**INFORME CONSOLIDADO DE LA EVALUACIÓN
DECLARACIÓN DE IMPACTO AMBIENTAL DEL PROYECTO
“EXTRACCIÓN Y PROCESAMIENTO DE ÁRIDOS CANTERA EL PELLÍN, PENCO”**

Tabla 5.2.4.1 Flora

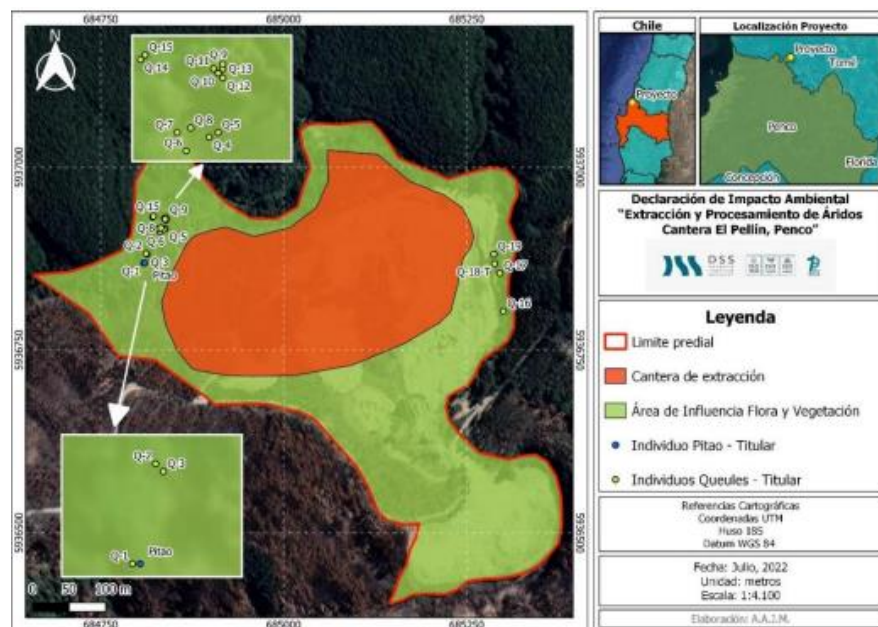
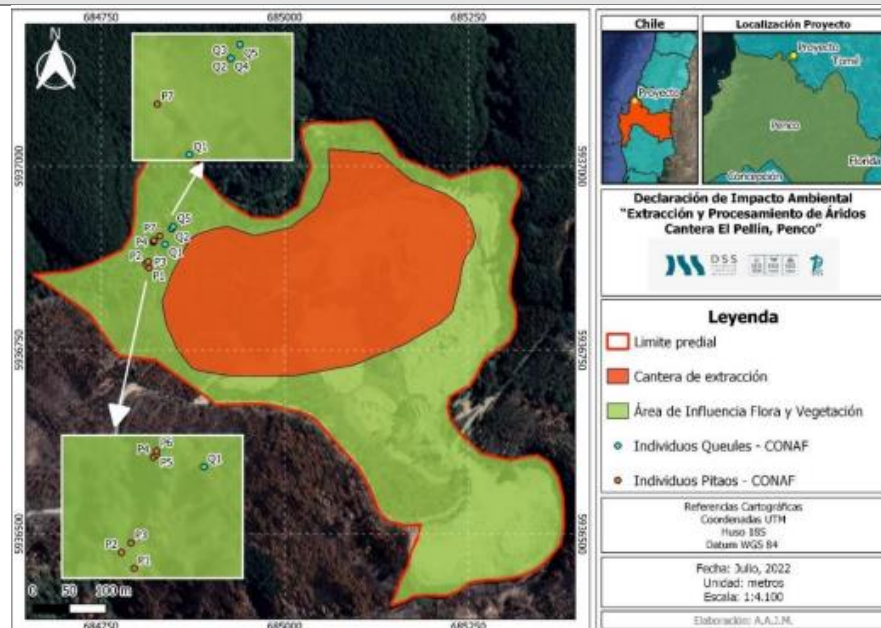
En la Adenda el titular realizó un nuevo levantamiento en terreno del componente flora y vegetación con el fin de catastrar el estado de las especies en peligro de extinción declaradas en el proyecto, además de levantar los posibles daños a la vegetación declarada producto de un incendio que afectó el sector. La prospección pedestre se realizó en marzo de 2022, cuyo informe se entrega en el Anexo 4.4 de la Adenda. En este contexto, y considerando la eliminación de masa vegetal debido al incendio, es que en el sector poniente (oeste) del predio se pudo evidenciar la presencia de dos individuos de queule adicionales a los ya registrados en zonas de alta densidad vegetacional, inmediatamente contiguos a los ya registrados, por lo que actualmente se contabiliza un total de 19 individuos de queules dentro del predio y del área de influencia del componente flora y vegetación (2 adicionales a los catastrados en la DIA). En las mismas coordenadas de los nuevos queules, se logró identificar un individuo de la especie *Pitavia punctata*, clasificada en peligro de extinción de acuerdo con el D.S. 151/2007 del MINSEGPRES. En síntesis, según el levantamiento

realizado el día 22 de marzo de 2022 se registraron tres nuevos individuos en categoría de conservación (EN), correspondiente a un pitao y dos queules.

Al respecto es posible señalar y concluir que luego de presentados los monitores realizados por el titular, para la confección de la línea base de flora, el titular no da la certeza de que el número de individuos de las especies a proteger es el definitivo dentro del área de influencia para la componente flora. Esto dado que, durante la primera presentación del proyecto al SEIA, mediante un muestreo de vegetación realizado por personal de CONAF, se conoció la presencia de la especie Queule. Posteriormente, en el transcurso de la evaluación de la Adenda, (EN SU 2° presentación de ingreso al SEIA del proyecto), se registraron otros 11 individuos de las especies Queule y Pitao, que el titular no conocía y se limitó a incorporar este listado proporcionado por CONAF, sin un nuevo monitoreo. Cabe señalar que la responsabilidad de un adecuado registro de flora es del titular.

Figura. Ubicación de queules y pitaos registrados por Titular

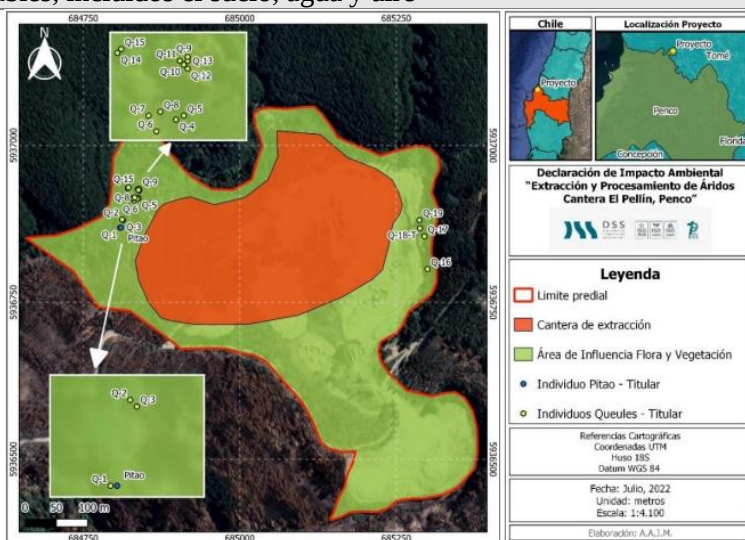
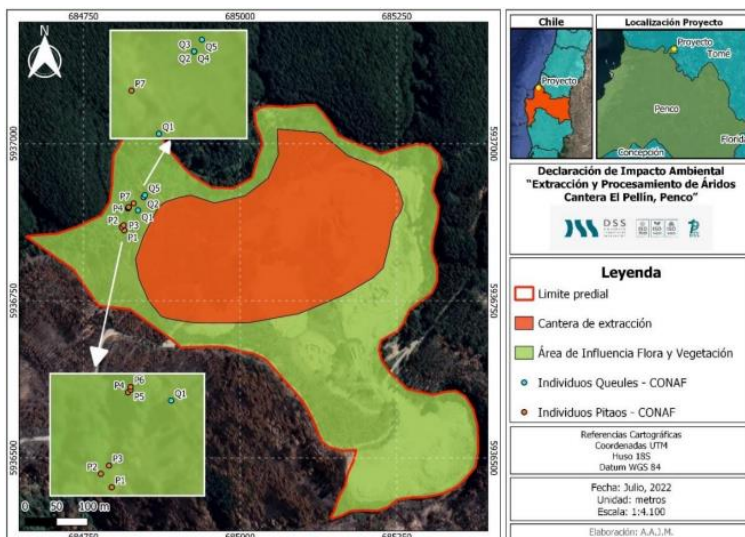
Además, y para mayor precisión, las coordenadas de los individuos graficadas a través de las Tabla 19 y Tabla 20 de la Adenda Complementaria.

Adicionalmente, el titular indica que para asegurar aún más el resguardo de los ejemplares de *Gomortega keule* identificados, se propone un compromiso ambiental voluntario (CAV) el cual se describe detalladamente en el Anexo 3.12 de la DIA y Anexo 10 de la Adenda, que consiste en un Plan de Protección de queule. Dicho plan se implementará desde el primer año del proyecto.
